Ferme éolienne du Pâtis aux chevaux SAS

Communes de Glénay, Airvault et Tessonnière (79)

# Compléments au dossier de demande d'Autorisation Environnementale

Mai 2018

Carte 9 : Localisation de la zone d'étude de dangers

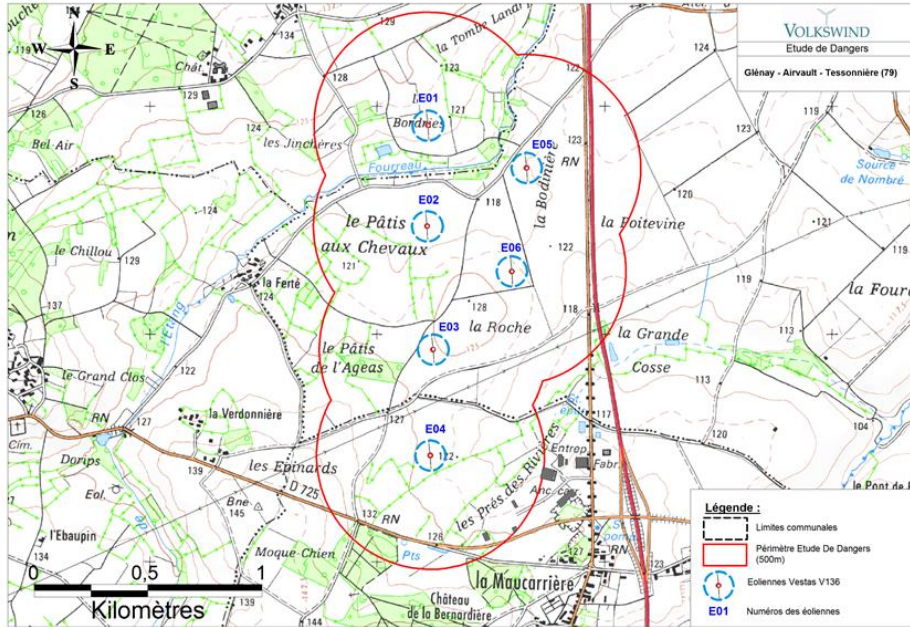
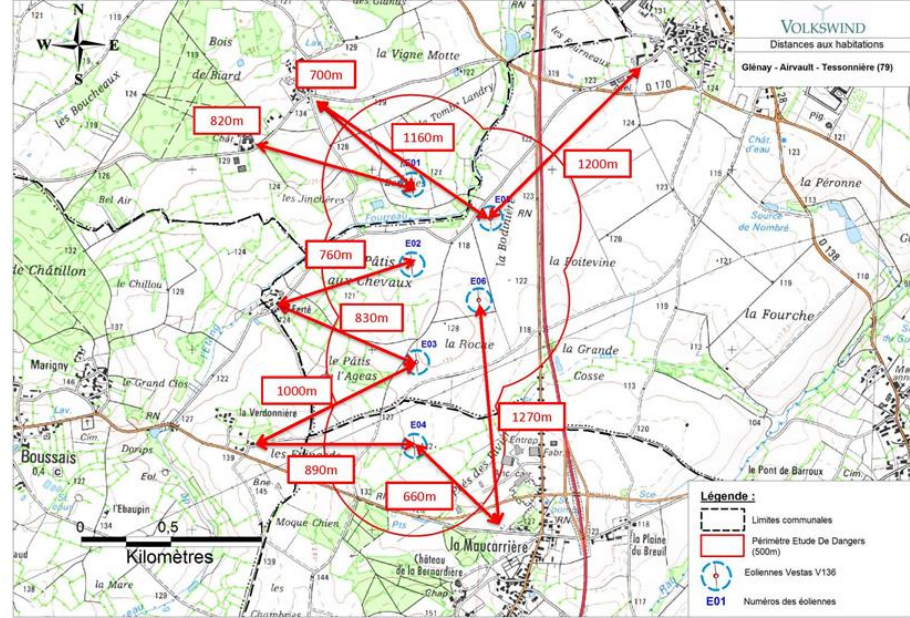
\* La photographie aérienne disponible sur [Geoportail.gouv.fr](http://Geoportail.gouv.fr) montre qu'une nouvelle habitation (plus proche que celle représentée et utilisée page 46 de l'étude des dangers) est apparue, dans le prolongement des 3 habitations. Elle n'est pas visible sur les plans des pages 44 et 46 de l'étude des dangers mais elle est visible sur le plan au 1/25 000 de la Pièce 6.

L'habitation récente n'est pas visible sur les cartes IGN utilisées pour les plans page 44 et page 46 mais celle-ci a bien été prise en compte dans l'étude de dangers et dans les autres études notamment l'étude acoustique. L'habitation a été ajoutée sur la carte 9 page 44 et sur la carte 10 page 46 de l'étude de dangers consolidée. Ci-dessous un extrait des cartes mises à jour dans l'étude de dangers.

**Extraits de l'Etude de dangers corrigée en pages 44 et 46**

Extrait de l'Etude de dangers corrigée en page 47 de la version consolidée

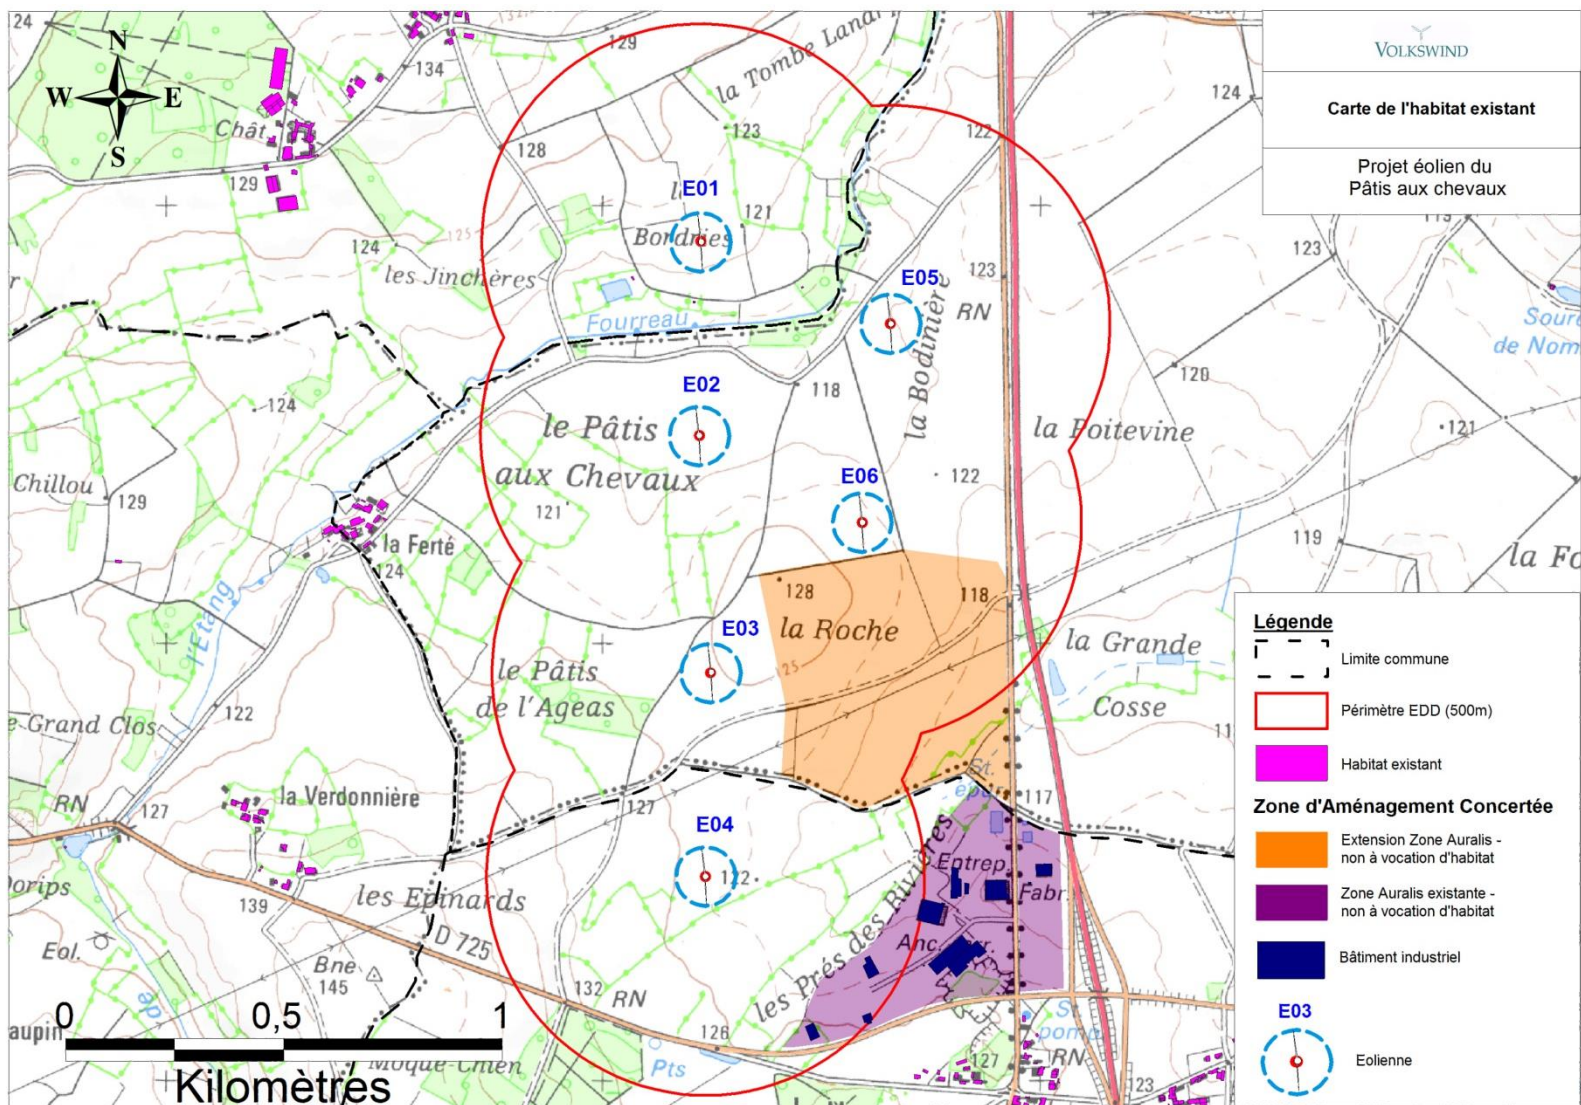
\* L'étude des dangers affirme : « *Aucune habitation ni zone à urbaniser à vocation d'habitat de ces communes ne se situe dans la zone d'étude* ». Pour vérifier la situation par rapport à l'éloignement imposé à l'article L.515-44 du code de l'environnement (« ... distance d'éloignement entre les installations et les constructions à usage d'habitation, les immeubles habités et les zones destinées à l'habitation définies dans les documents d'urbanisme [...] » ), il convient de fournir le recensement exhaustif des enjeux : carte de l'habitat existant et aussi carte des zones (éventuellement non construites) qui répondent au critère.

Les communes de Tessonnière et Glénay sont en RNU (Règlement National d'Urbanisme). Dans les communes où s'applique le RNU, le principe en matière d'urbanisation est l'inconstructibilité des terrains situés hors des parties actuellement urbanisées de la commune. La condition d'une construction dans les parties urbanisées n'étant pas une condition suffisante à l'obtention d'une autorisation de construction.

Les habitations existantes sont repérées en rose sur la carte en page suivante. Les éoliennes se situent à plus de 500m de toute construction à usage d'habitation, d'immeubles habités et des zones destinées à l'habitation définies dans les documents d'urbanisme.

Il existe une Zone d'Aménagement Concertée (ZAC) dite « Zone Auralis » au sud-est de l'éolienne E04, représentée en violet clair sur la carte. Cette Zone d'Aménagement Concertée (ZAC) « Auralis » située sur la commune de Tessonnière est régie par un PLU partiel, les constructions à usage d'habitations n'y sont pas autorisées. Cette zone n'a pas vocation à être habitée.

Cette zone Auralis a un projet d'extension, zone représentée en orange clair sur la carte. Cette zone d'extension n'a pas vocation à être habitée, et malgré son ancienneté aucune construction ni aucun projet de construction n'est présent sur cette zone d'extension.

Afin de clarifier la situation, ces deux zones non destinées à l'habitat ont été représentées sur la carte ajoutée en page 47 de l'étude de dangers version consolidée.

Carte 78 : Contraintes urbaines et techniques à l'échelle de la zone potentielle

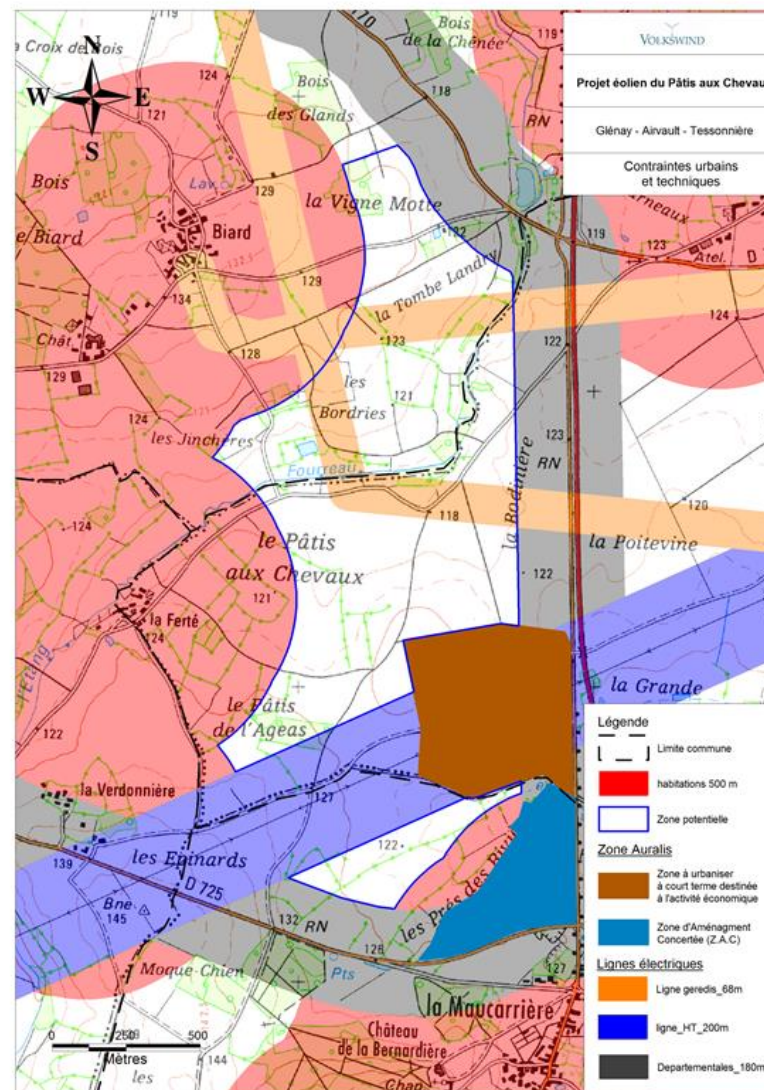
\* Le dossier signale la zone d'activités existante et son projet [?] d'extension [La mention « Auralis » notée en légende doit être remplacée ou complétée par l'indication de l'affectation de cette zone (zone d'activités artisanales ?)]

Le dossier d'étude d'impact a été complété afin de répondre à la demande de la DREAL.

La carte du chapitre 5.2.1.7 « Choix du site » de l'étude d'impact a été modifiée ainsi que la carte du Résumé Non Technique en page 9.

La zone du projet se situe à proximité d'une Zone d'Aménagement Concerté (ZAC) Il s'agit d'une zone d'activité (Zone Auralis) regroupant plusieurs industries. Cette zone est concernée par un projet d'extension qui a été pris en compte dans la définition de la zone potentielle.

**Carte des Zones à Emergence Réglementée – étude acoustique version consolidée page 8**

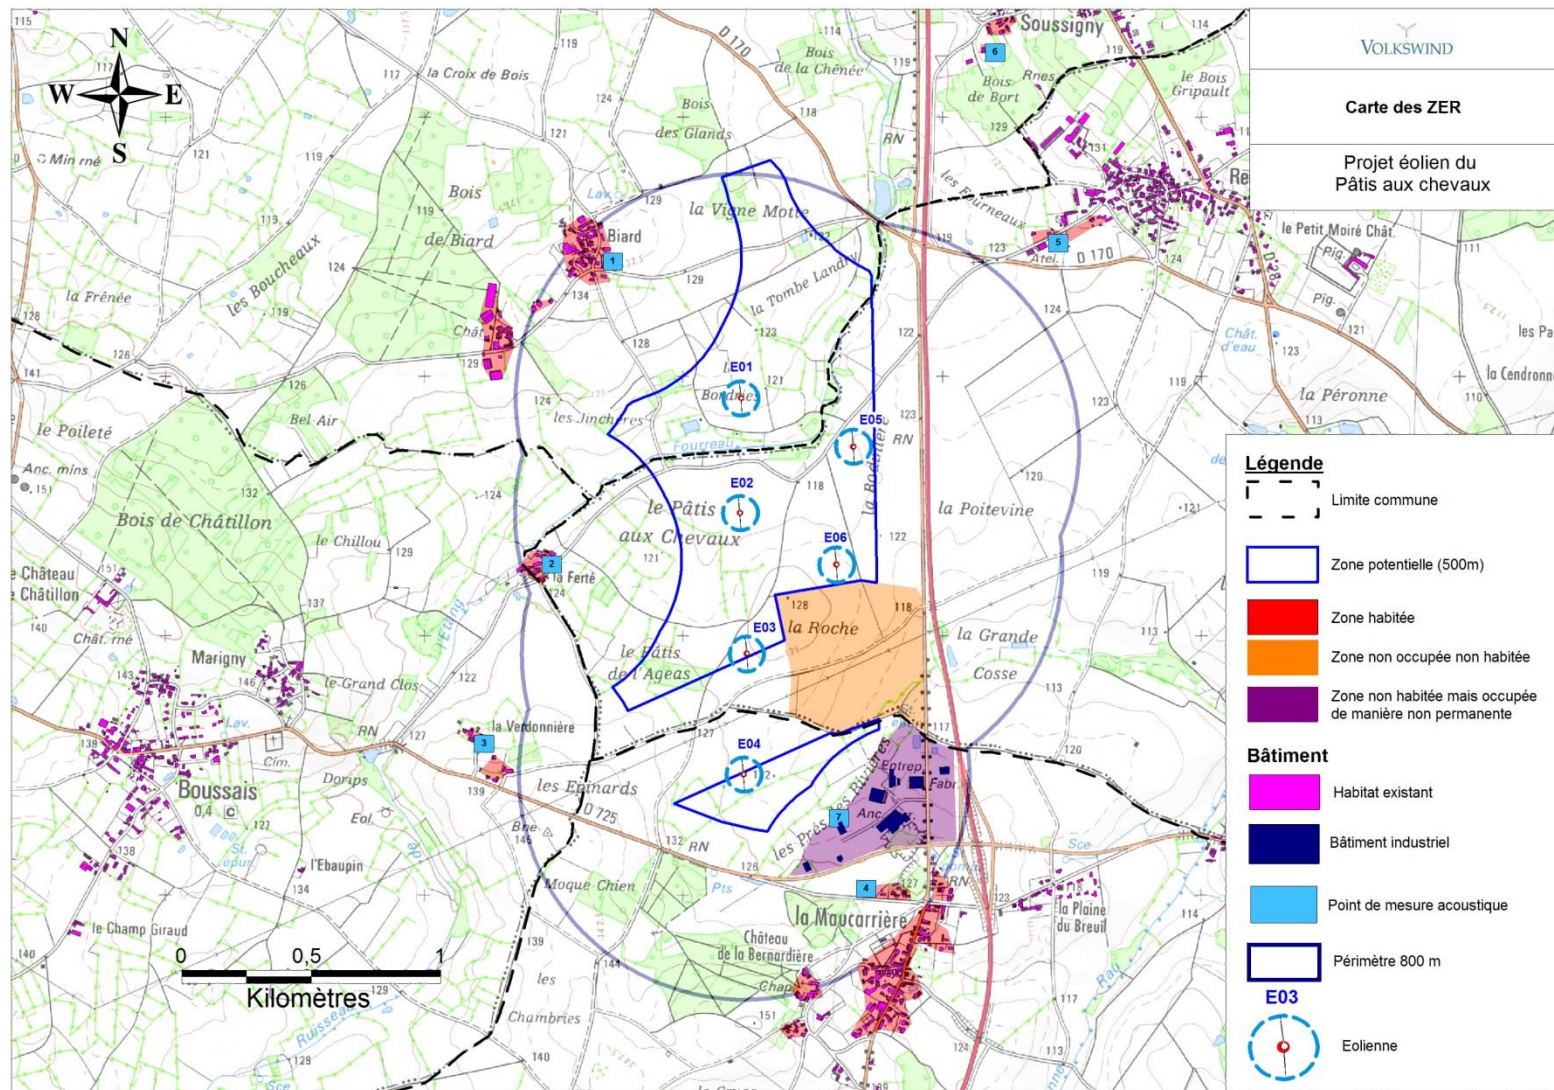
\* Pour la présentation de l'état initial du site, il manque aussi une carte des zones à émergence réglementée (ZER). Cette carte doit être exhaustive, jusqu'à (par exemple) 800 m des éoliennes. Sur ce dossier, on note, en plus des classiques ZER du type « Habitations existantes », la présence d'une zone d'activités artisanales en cours de développement, à environ 285 m au Sud-Est de l'éolienne 4. Elle signifie la présence de ZER des types :

La carte des ZER doit identifier les différentes catégories de ZER présentes, notamment celles précitées, ainsi que les zones constructibles définies par des documents d'urbanisme.

\* Dans la pièce 4.4, avant la présentation des points de mesure de bruit résiduel (pages 9 et 10), une carte de localisation des éoliennes serait utile.

Une carte des ZER a été ajoutée dans l'étude acoustique dans le paragraphe « Analyse du site ». Ci-dessous un extrait de la carte.

La localisation des éoliennes et des points de mesures acoustiques a été ajoutée sur la carte des ZER insérée dans l'étude acoustique dans le chapitre « Analyse du site » (voir la carte page précédente du présent document de réponse).

**Extrait de l'Etude paysagère corrigée – annexe A.1 p 205**

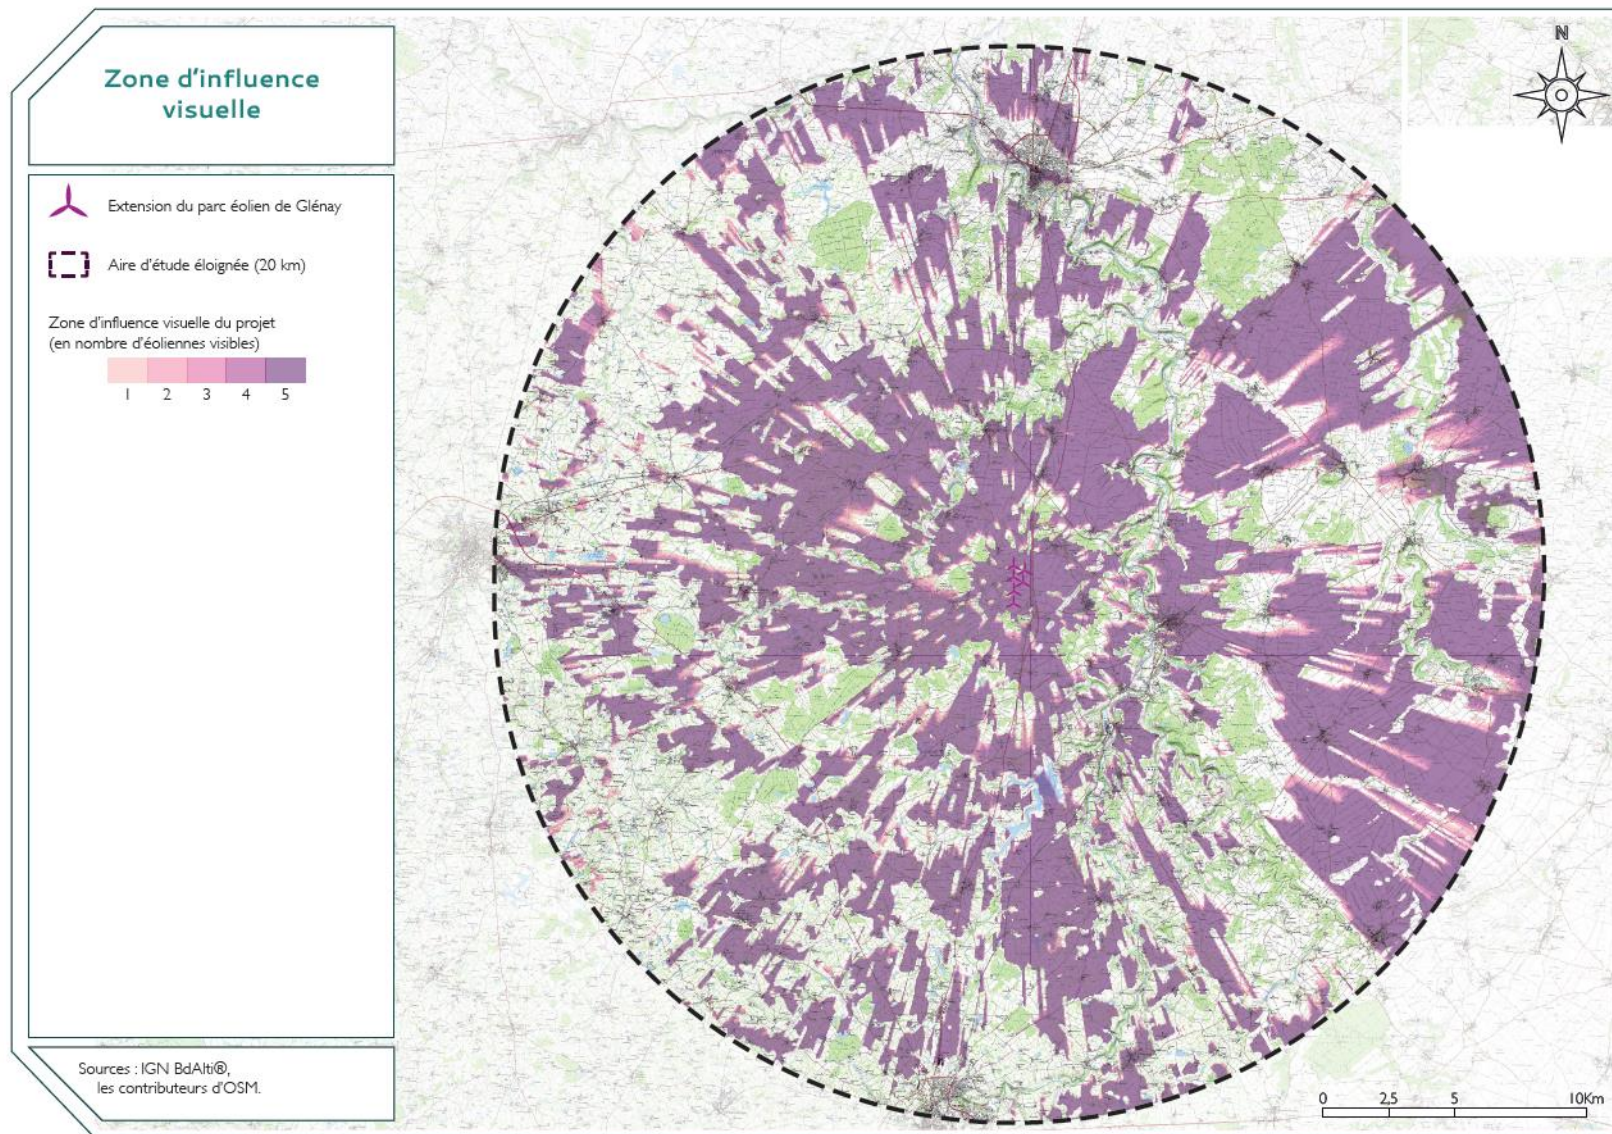
# Le dossier est incomplet, pour les aspects relatifs à la prise en compte des impacts du projet sur les éléments patrimoniaux. Les éléments suivants, qui font défaut, doivent être ajoutés :

- Une carte des Zones d'Influence Visuelle (ZIV) (format A1 ou A0 pour une meilleure appréhension du document) ;

Pour rappel, une carte de ZIV est déjà présente dans le dossier p 88 de l'étude paysagère, ce qui ne peut pas être considéré comme incomplet sur ce point. Pour une meilleure lisibilité, un fond de carte IGN a été placé sur la carte ZIV. Voir l'extrait ci-dessous (annexe A.1 page 205 de l'étude paysagère). La précision des éléments et données ayant permis la réalisation de ce document ne donne pas d'intérêt à une publication au format A0 ou A1. Il est également important de rappeler que la ZVI a été réalisée pour permettre une sélection intelligente des points de vue pour les photomontages et que la zone d'influence visuelle présentée est largement supérieure à la zone d'influence visuelle réelle car elle ne tient pas compte de tous les masques bâti ou des haies. (Cf. p87 de l'étude paysagère)

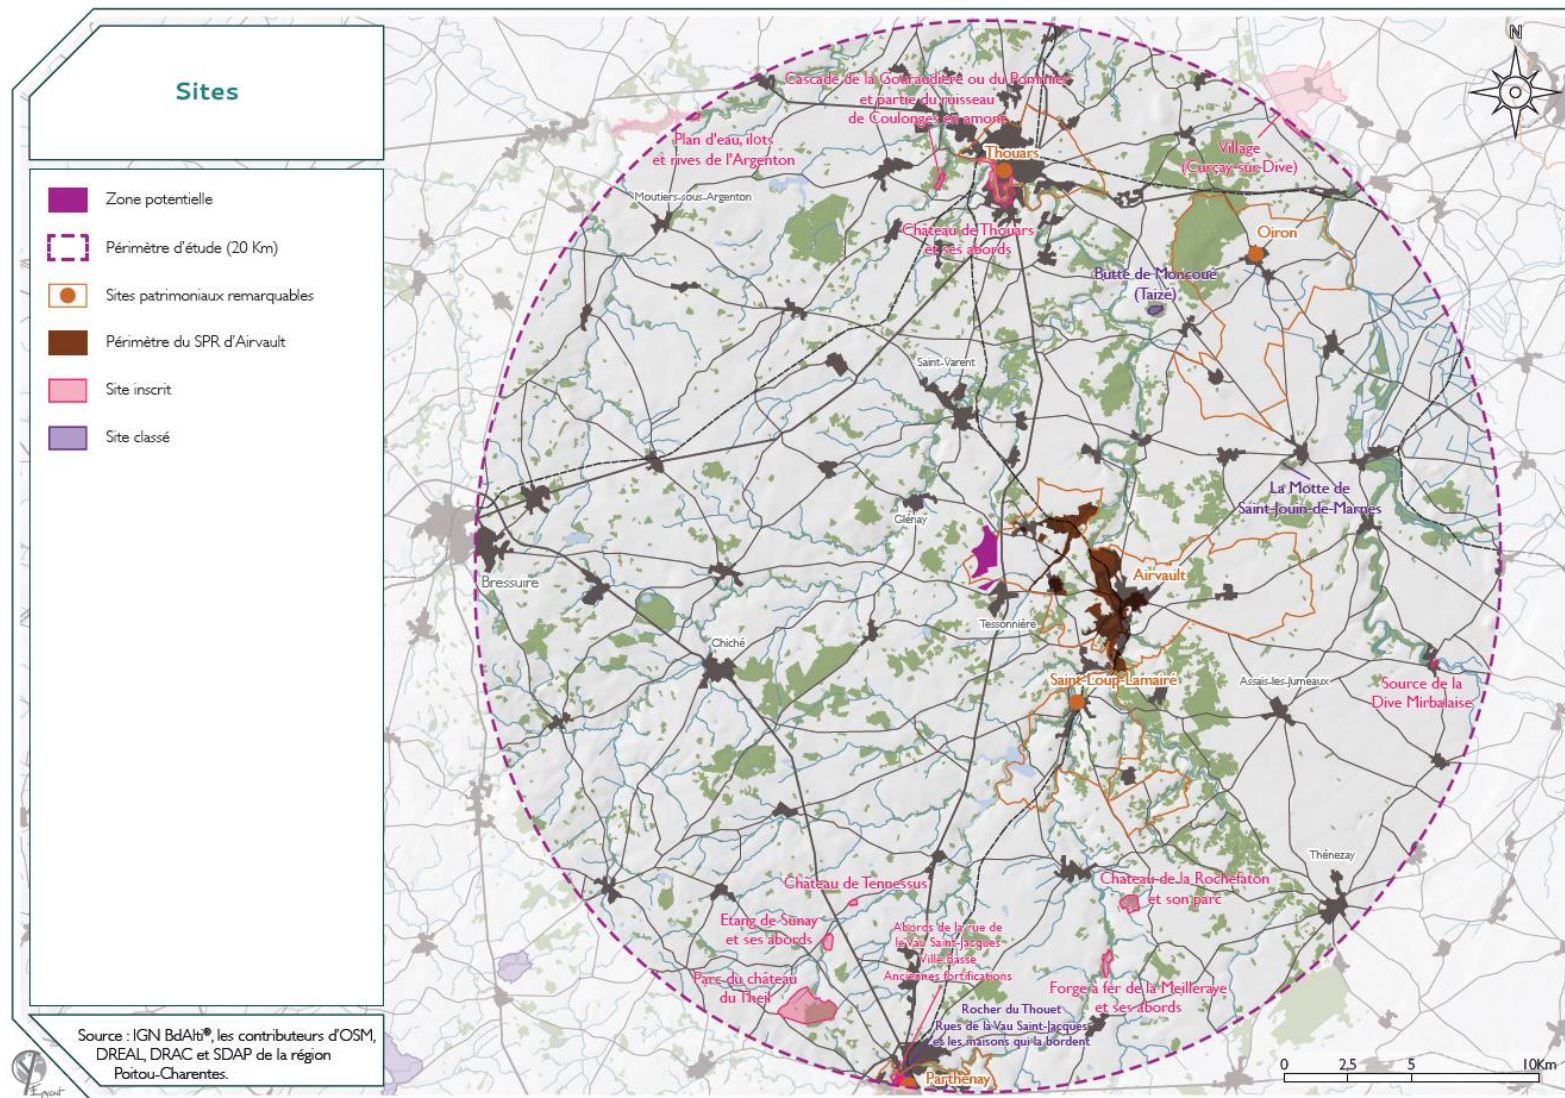
# Il convient de mettre à jour les informations concernant les servitudes d'utilité publique que sont les Sites Patrimoniaux Remarquables (anciennes ZPPAUP et AVAP) présents sur le secteur. Notamment, les communes de Thouars et Oiron ont leur document approuvé et applicable depuis 2016. Concernant la commune d'Airvault, la servitude intègrera les hameaux de Barroux et Répéroux, proches de l'aire d'étude.
